TILLAGA

Sæbraut – Skeiðarvogur/Kleppsmýrarvegur. Gönguþveranir merktar sem gangbrautir

Efni: Breyting á fráreinum Sæbrautar inná Kleppsmýrarveg og Skeiðarvog

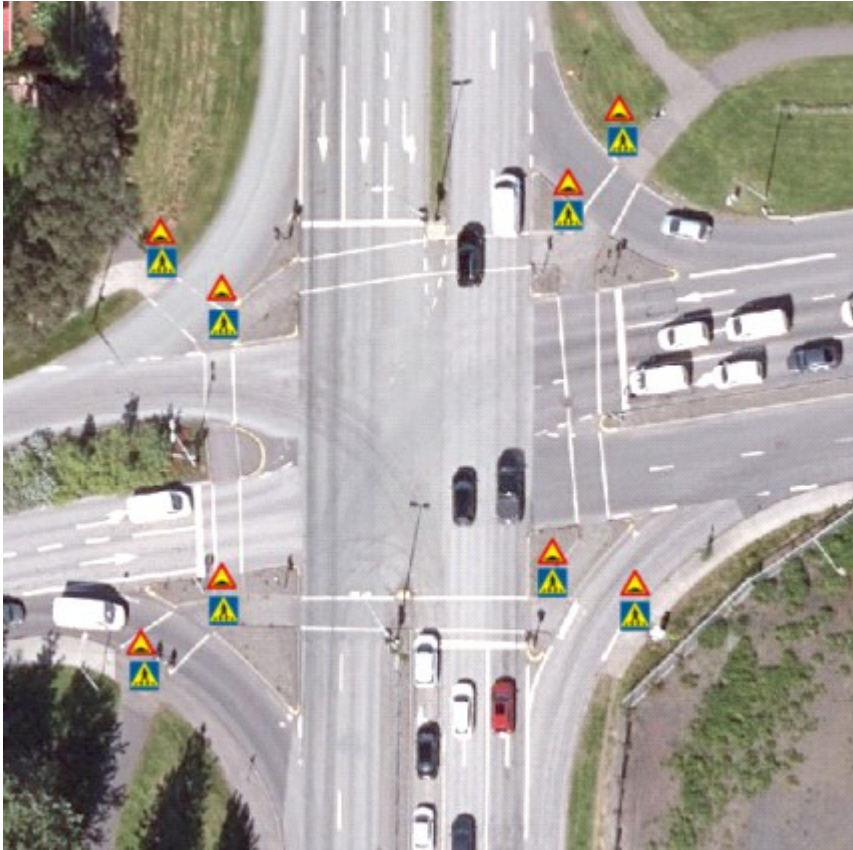
- Gönguþverun yfir frárein af Sæbraut inn á Skeiðarvog verði merkt sem gangbraut
- Gönguþverun yfir frárein af Sæbraut inn á Kleppsmýrarveg verði merkt sem gangbraut
- Gönguþverun yfir aðrein af Kleppsmýrarveg inn á Sæbraut verði merkt sem gangbraut
- Gönguþverun yfir aðrein af Skeiðarvogi inn á Sæbraut verði merkt sem gangbraut

Gönguþveranirnar verði merktar með viðeigandi umferðarmerkjum og yfirborðsmerkingum í samræmi við reglugerð nr. 289/1995, um umferðarmerki og notkun þeirra, með áorðnum breytingum.

Samhliða uppsetningu gangbrauta verða settar upphækkar hraðahindranir sem eru merktar með viðeigandi umferðarmerki.

Mynd 1: Myndin sýnir það svæði sem undir er.

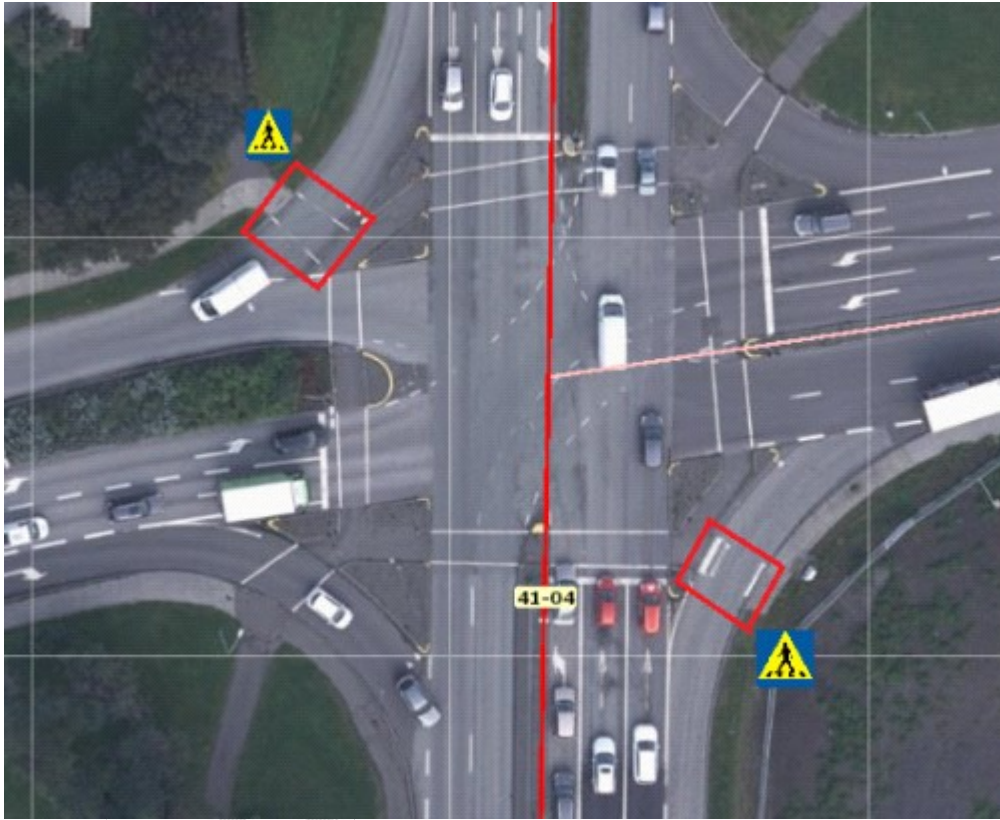
Með vísan til 84. gr. umferðarlaga nr. 77/2019 varðandi “Sérákvæði um notkun vega, hraðatakmark ofl” er hér sent tillaga vegþjónustudeildar þjónustusviðs Vegagerðarinnar um tvær nýjar gangbrautir á fráreinum Sæbrautar inná annars vegar Kleppsmýrarveg og hins vegar Skeiðarvog. Um er að ræða veg 41-04 og gatnamótin við st. 725 (miðja gatnamótanna).

Tillagan er gerð að beiðni Vegagerðarinnar og til þess fallin að bæta umferðaröryggi óvarða vegfarenda um gatnamót Sæbrautar og Kleppsmýrarveg/Skeiðarvog. Þar sem Vegagerðin á fráreinar á viðkomandi gatnamótum þá verður hún að taka afstöðu til þessara hluta. Umrædd beiðni felur í sér að merkt verði gangbraut á þessum tveimur stöðum og við þær verði gangbrautarkerki (D02.11).

Það telst því nauðsynleg umferðaröryggisráðstöfun að setja merkingar á veginn við þessa göngupveranir ásamt því að merkja þær sérstaklega skiltum (D02.11). Við merkingu á veg skal setja viðeigandi yfirborðsmerkingar samkvæmt kafla 8.3 í veghönnunarreglum Vegagerðarinnar, „Yfirborðsmerkingar“.
